SERVICE INFO – INA 0008

Monteringsanvisning for styrerulle 532 0158 10 og 532 0189 10

LuK AS nr.: 532 0158 10 (gammel)
532 0189 10 (ny)

Figur 1: 532 0158 10 (gammel versjon)

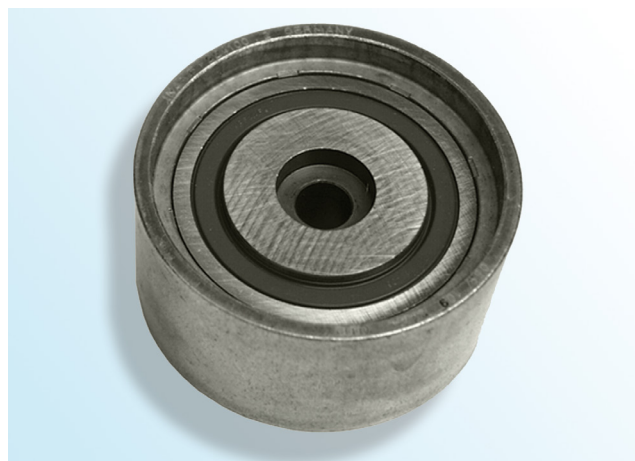
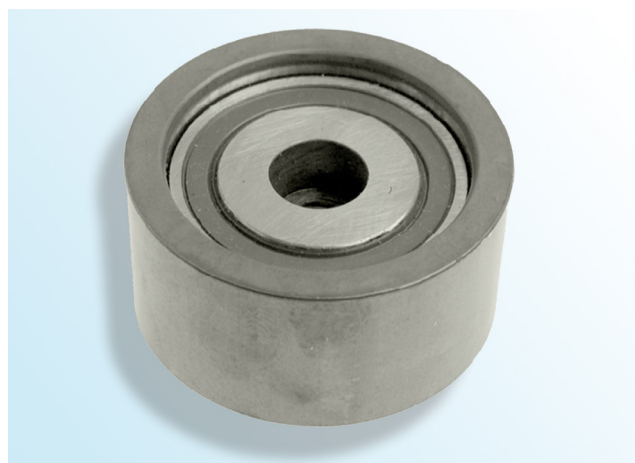
Styrerullen 532 0158 10 har blitt erstattet av 532 0189 10. Skruen som inngår i pakken må brukes til montering av styrerullen.

Bruk av feil skruer kan føre til skade på motoren!

Styrerullen 532 0158 10 må installeres med en skrue med skruehode med innvendig sekskant på 40 mm.

Styrerullen 532 0189 10 må installeres med en skrue med skruehode med innvendig sekskant på 30 mm.
